# 泊発電所

## 火山影響評価に関するコメント回答 (主に立地評価)

令和6年2月16日  
北海道電力株式会社

#### F-1断層開削調査箇所のスケッチに記載された火山灰の取り扱いに関する整理結果

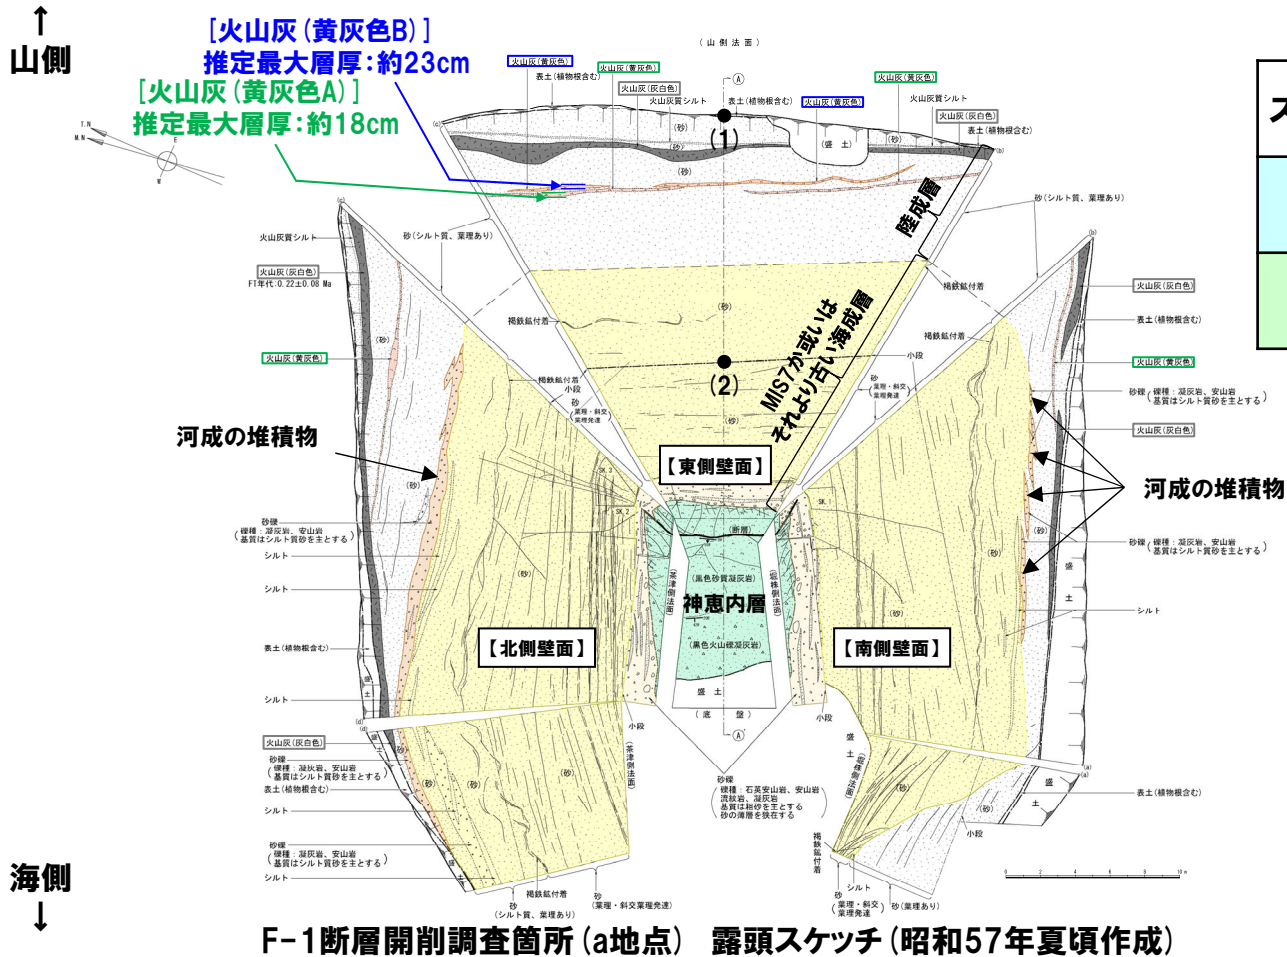
- ・敷地内のF1断層開削調査箇所において認められた火山灰(黄灰色A)及び火山灰(黄灰色B)を給源不明の火山灰として扱い、降下火砕物の層厚評価の検討対象として抽出することを確認した。他方で、火山灰(灰白色)については、その扱いを異にしていることから、その理由を含めて、説明すること。

#### 【判断結果】

- F-1断層開削調査箇所のスケッチに記載された火山灰の取り扱いについて整理した結果を下表に示す。
- F-1断層開削調査箇所の地層区分については、断層調査※に基づく検討の結果、下位から、「基盤岩である神恵内層」、「MIS7か或いはそれより古い海成層」、「河成の堆積物」及び「陸成層」に区分しており、火山灰等の記載は、陸成層中に認められるものである（次頁参照）。
- また、F-1断層開削調査箇所のスケッチを次頁に示し、降下火砕物の層厚評価の検討対象として取り扱うこととした火山灰（黄灰色A）及び火山灰（黄灰色B）の推定層厚についても併せて示す。

幌似露頭1付近の露頭状況写真  
(南西方向から望む, 令和5年12月当社撮影)

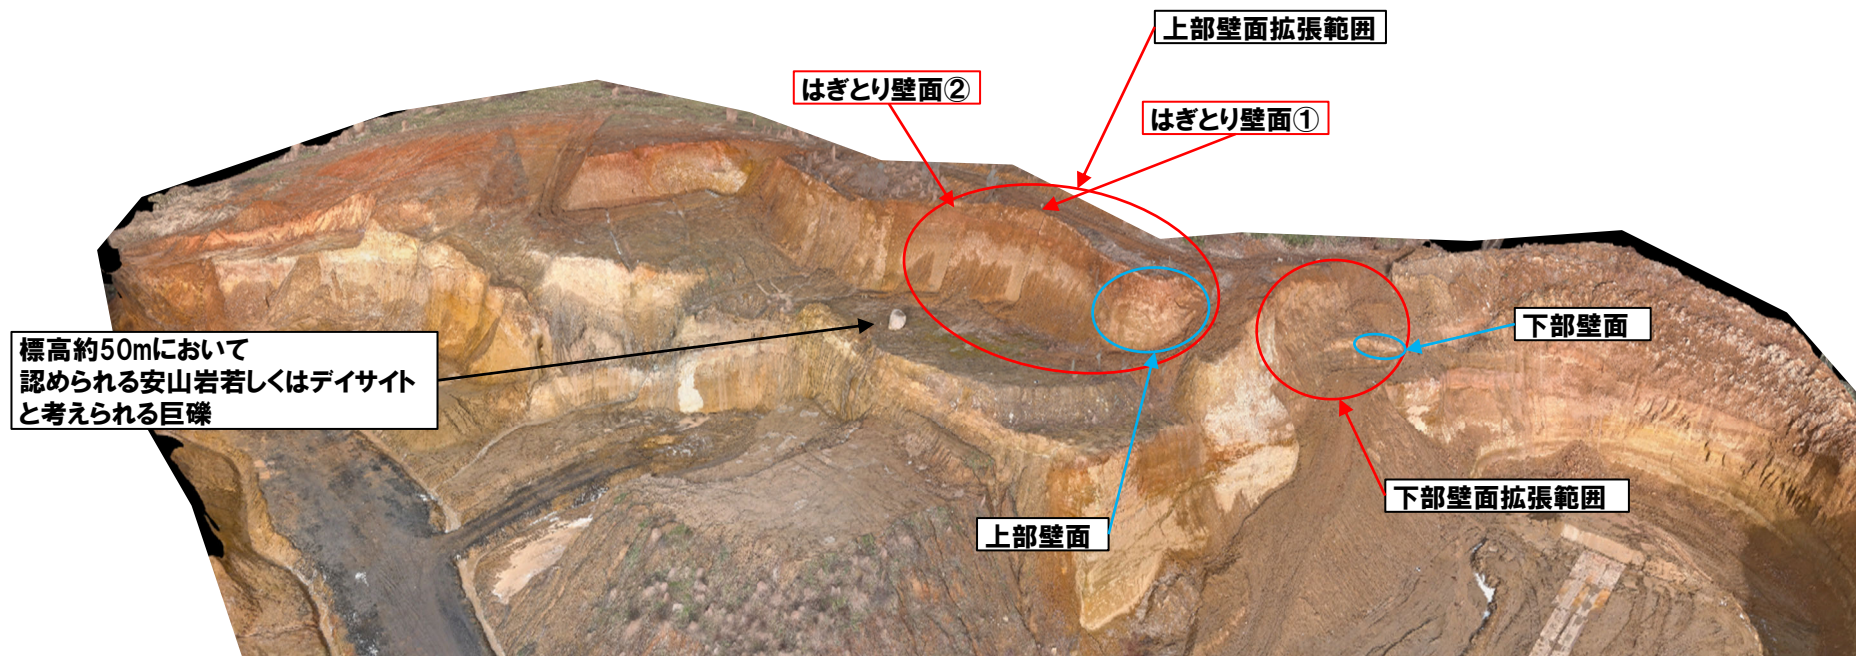
○「幌似周辺 幌似露頭1」において、事業者が斜面堆積物と評価した堆積物について、以下を実施し、当該堆積物の供給源及び成因について検討すること。

- ・現在の露頭を詳細に観察した上で、地層区分を改めて説明すること。
- ・礫種・礫の形状調査, 全岩化学組成分析等を実施し、定量的なデータを追加し説明すること。
- ・「シルトからなる同心円状の構造を持つほぼ球形の粒子」について、既往の知見等において示される火山豆石の特徴との差異を説明すること。

- “赤色の火砕流様の堆積物”については、露頭観察、後述する礫種・礫の形状調査、全岩化学組成分析等の更なるデータの拡充を行い、「シルトからなる同心円状の構造を持つほぼ球形の粒子」に関する検討の結果も踏まえ、成因及び供給源を明確にした。
- P22においては、指摘事項No.4全体の回答として、“赤色の火砕流様の堆積物”の供給源及び成因についての検討結果を示す。
- なお、上部壁面については、“赤色の火砕流様の堆積物”の分布状況を確認するため、上部壁面の観察範囲を北側に拡張し、下部壁面については、“赤色の火砕流様の堆積物”の下部が認められる範囲は、標高45.5～45.7mの範囲であるものの、更なるデータの拡充を目的に、下部壁面の観察範囲を標高43.0～53.0mに拡張している(本調査地点の露頭状況を次頁に、R5.10.30, 31現地調査以前及び以後の露頭状況の模式図をP21に示す)。
- 上部壁面及び下部壁面における検討の詳細は、補足説明資料2.3.1章に示す。

礫種調査結果

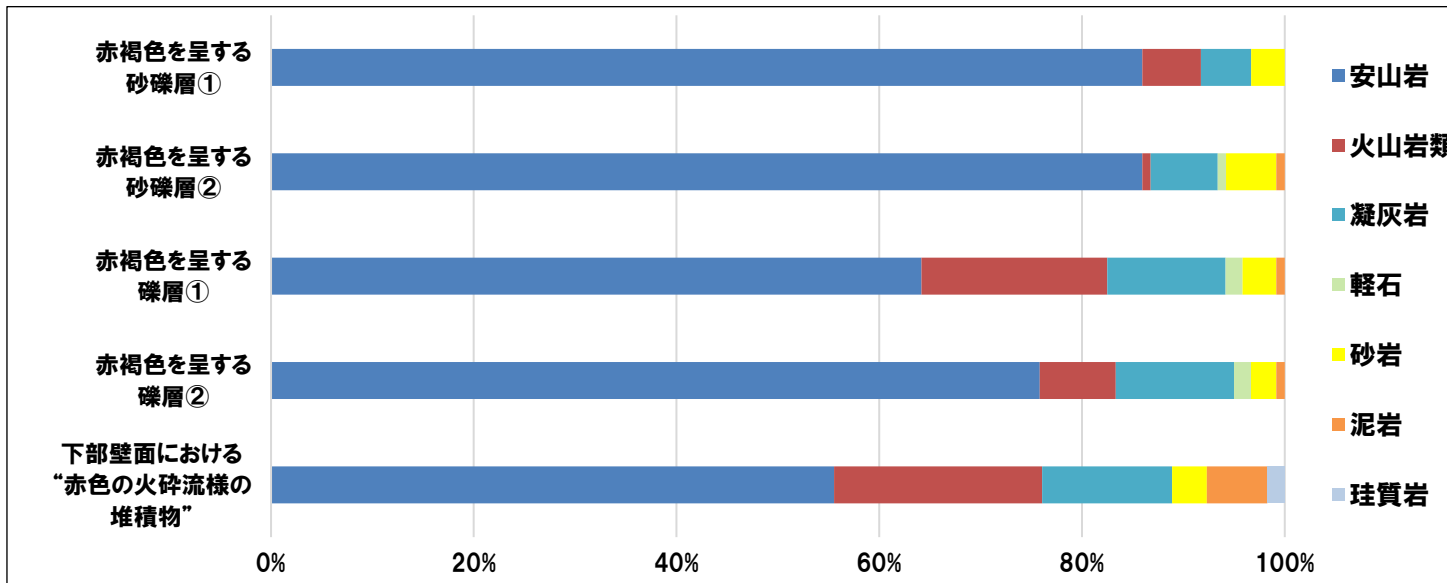
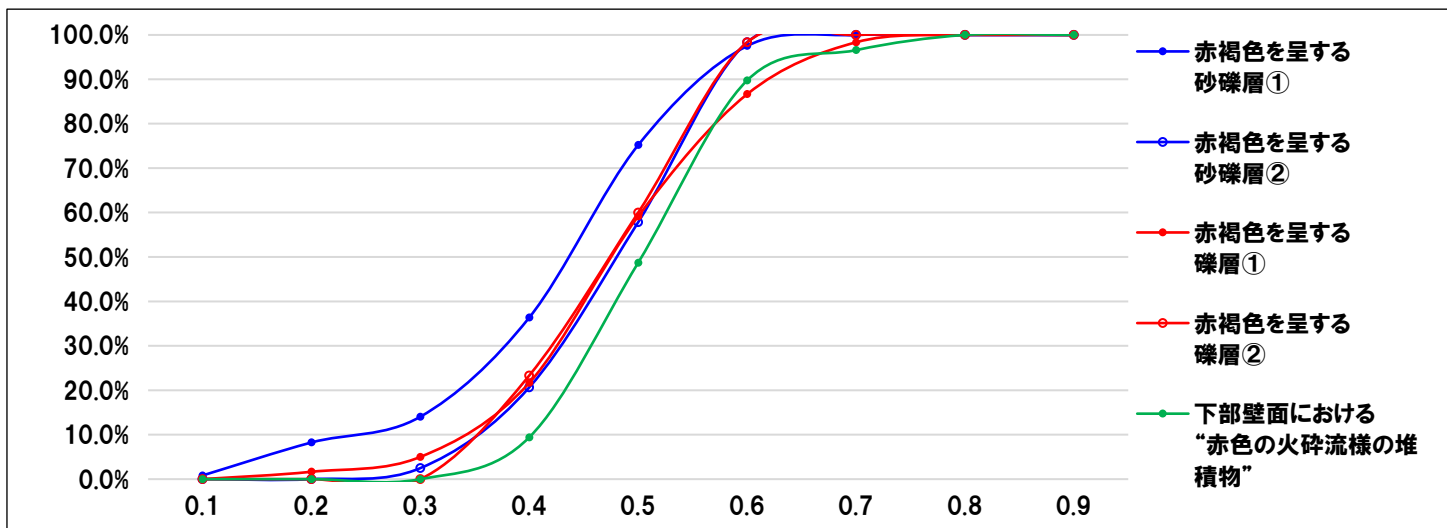
- ・現在の露頭を詳細に観察した上で、地層区分を改めて説明すること。
- ・礫種・礫の形状調査, 全岩化学組成分析等を実施し, 定量的なデータを追加し説明すること。
- ・「シルトからなる同心円状の構造を持つほぼ球形の粒子」について, 既往の知見等において示される火山豆石の特徴との差異を説明すること。

○当該層は、主に安山岩礫からなるものの、多様な礫種の礫が認められることから、その供給源は複数であると判断される。

#### 【H29岩内-6ボーリング】

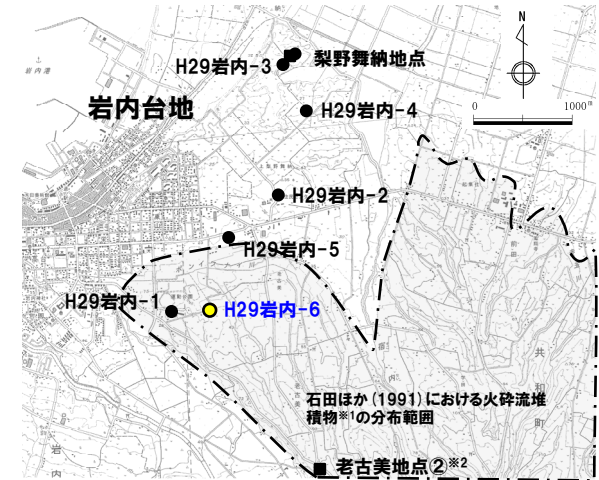
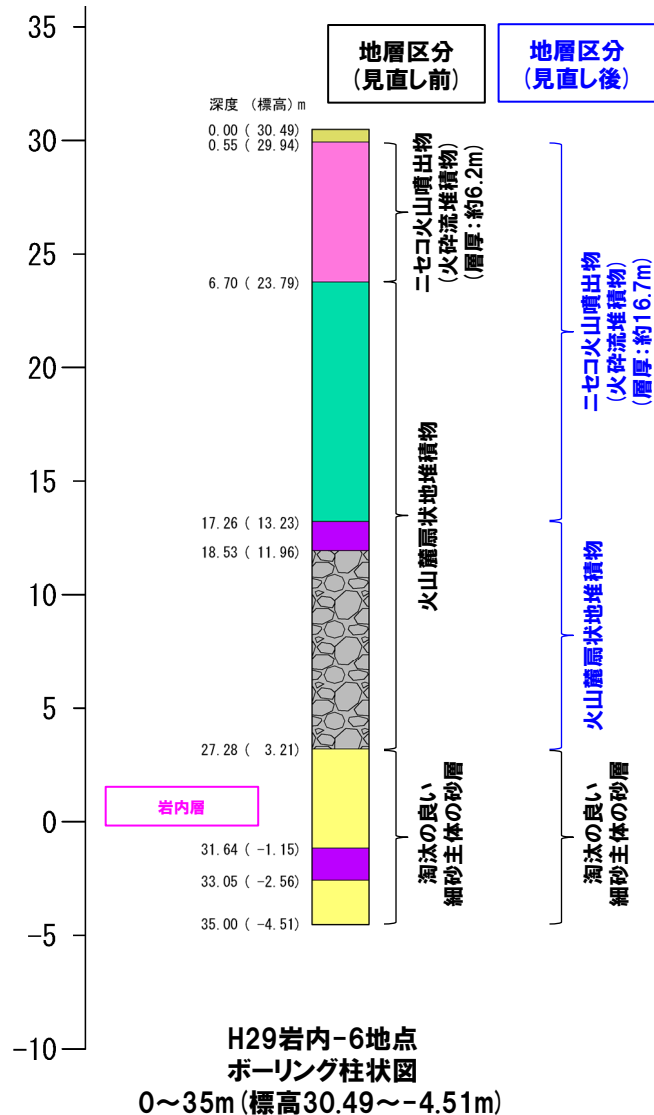
○「**「考古美周辺」**」で実施したボーリング調査のうち、ニセコ火山噴出物(火砕流堆積物)及びニセコ・雷電火山群由来の火山麓扇状地堆積物を確認している地点については、それらを区分する根拠を明確にすること。

- 火山麓扇状地堆積物中に認められる白色の礫は、角閃石等の斑晶が認められることから「発泡痕が認められる安山岩礫」と解釈していたものの、X線CT画像観察の結果、ニセコ火山噴出物(火砕流堆積物)中の軽石と同様、低密度な状況が認められる(P43参照)。
- また、X線CT画像観察の結果、火山麓扇状地堆積物と上位のニセコ火山噴出物(火砕流堆積物)との境界は不明瞭である(P43参照)。
- 上記のとおり、白色の礫は軽石と同様に低密度であること、両堆積物の境界が不明瞭であることから、深度6.70～17.26mの火山麓扇状地堆積物については、ニセコ火山噴出物(火砕流堆積物)に区分を見直した。
- 見直しの結果、火砕流堆積物の層厚は、約6.2mから約16.7mとなった。
- 見直した両堆積物の区分については、次頁に示す。

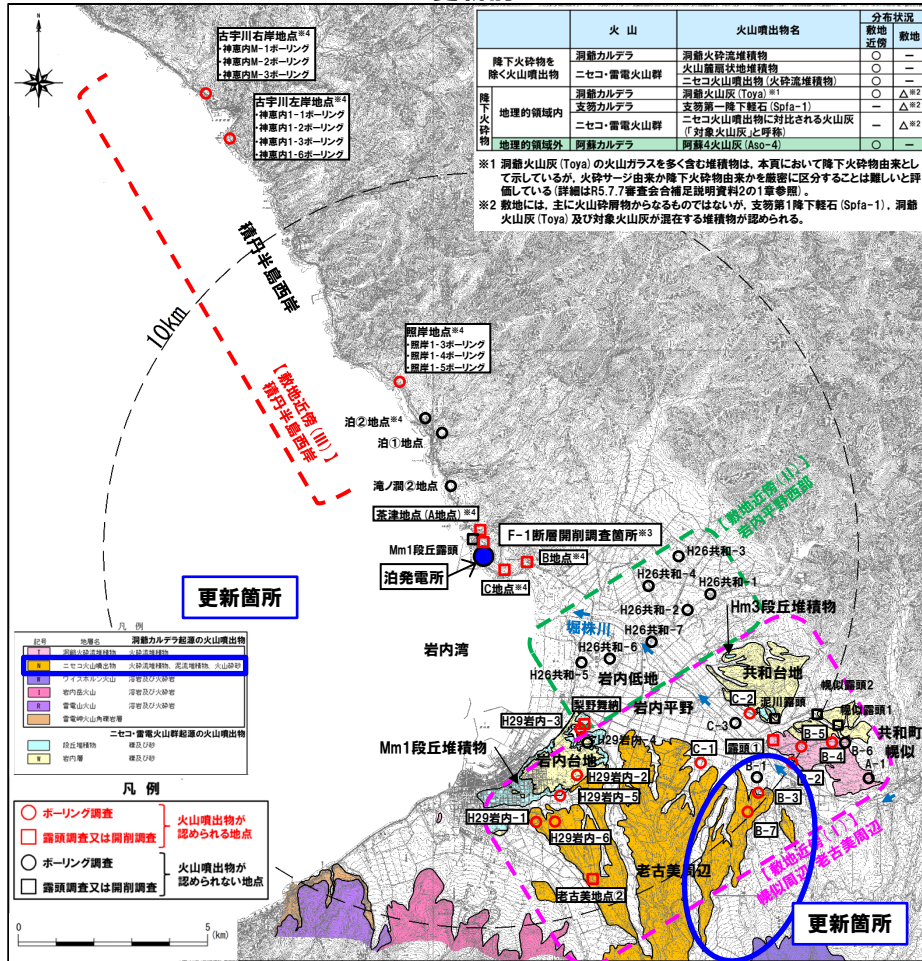
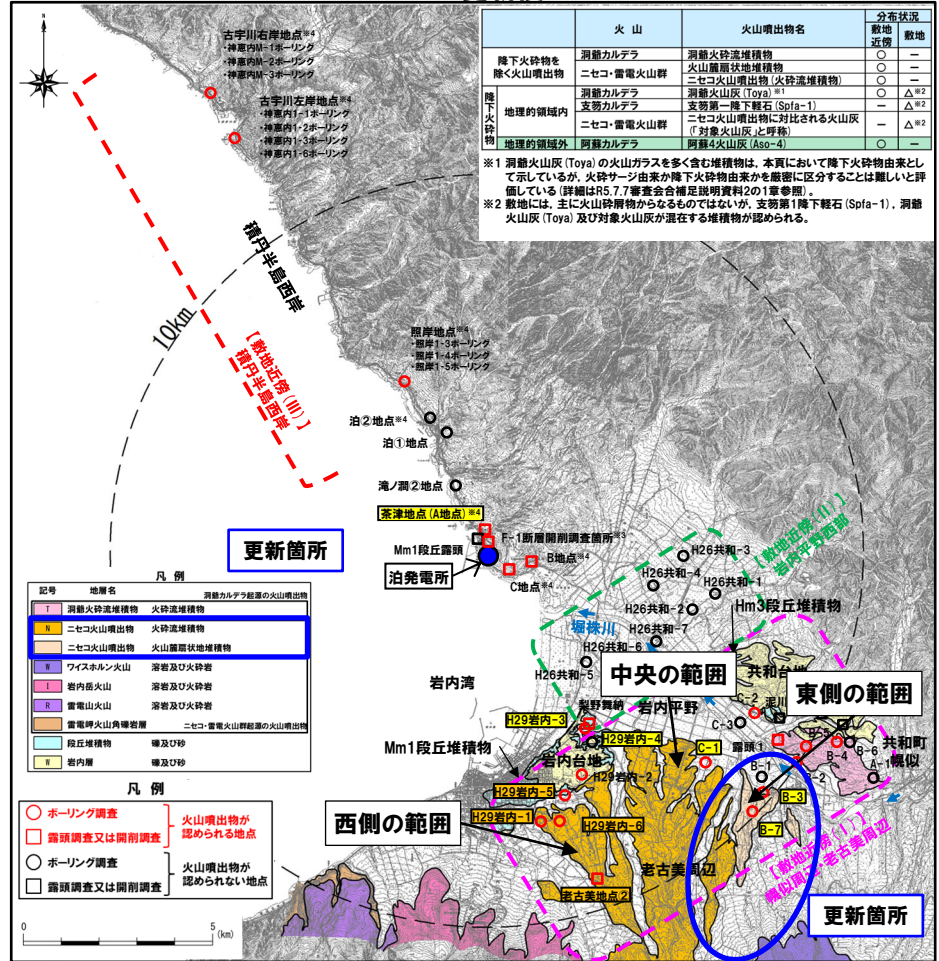
○ニセコ火山噴出物の分布範囲については、地質調査結果等を踏まえ、火砕流堆積物と火山麓扇状地堆積物を区別する等の精緻化を図った上で、火砕流の敷地への到達可能性を評価すること。

○しかし、その後のボーリング調査等において火砕流堆積物が認められる箇所、火山麓扇状地堆積物が認められる箇所を把握できていることから、今回、これらの調査結果等に基づき、火山地質図の精緻化を図った。

○文献調査及び地質調査を踏まえ、火山地質図の精緻化を行った  
 ○更新前の火山地質図(左下)及び更新後の火山地質図(右下)を示す。

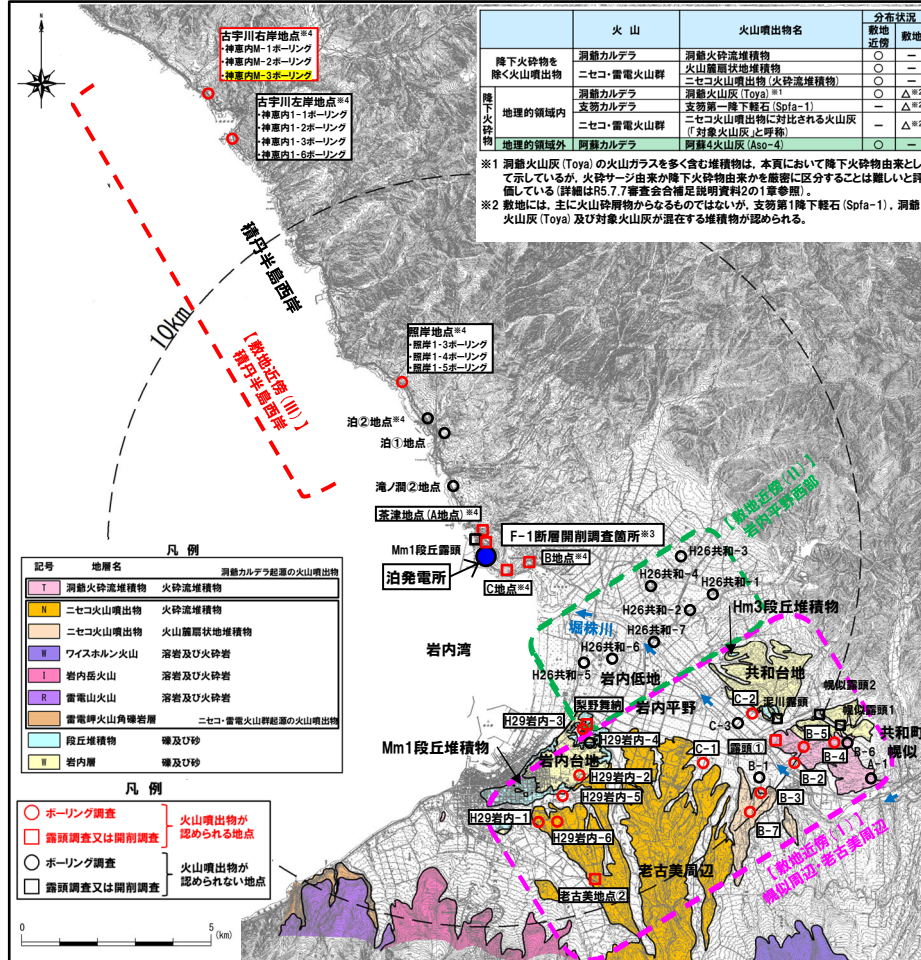
○層相から火山砕屑物の可能性が考えられるが火山ガラスが少ない堆積物については、重鉱物の有無等の観点を含めて総合的に評価すること。

- 当該堆積物の評価結果を以下に、調査位置図を次頁に、ボーリングコア写真及び柱状図をP65に、火山灰分析結果をP66にそれぞれ示す。
  - ・火山灰分析(組成分析, 屈折率測定及び主成分分析)の結果, 洞爺火山灰(Toya)に対比される火山ガラスが認められるものの, 以下の状況から, 主に火山砕屑物からなるものではなく, 火山ガラスが混在するシルトに区分される。
    - 火山ガラスの粒子数が少ない(35/3000粒子)
    - 上位に認められるシルト質砂礫及び下位の火山灰混じりシルト質砂礫と比較して火山ガラス及び重鉍物の粒子数が同程度であり, 明瞭なピークは認められない
    - 重鉍物の屈折率がブロードな頻度分布を呈し, 明瞭なピークは認められない
    - 重鉍物の屈折率が基盤岩の屈折率と調和的である
- したがって, 当該堆積物は火山事象に伴う堆積物ではないことから, 火山影響評価において取り扱う堆積物ではない。
- また, 条件①には該当するが, 条件②には該当しない堆積物については, 上記評価結果を踏まえると, 降下火砕物由来である可能性は十分小さいと判断されるが, 重鉍物について明瞭な粒子数の増加が認められないこと等を確認した。
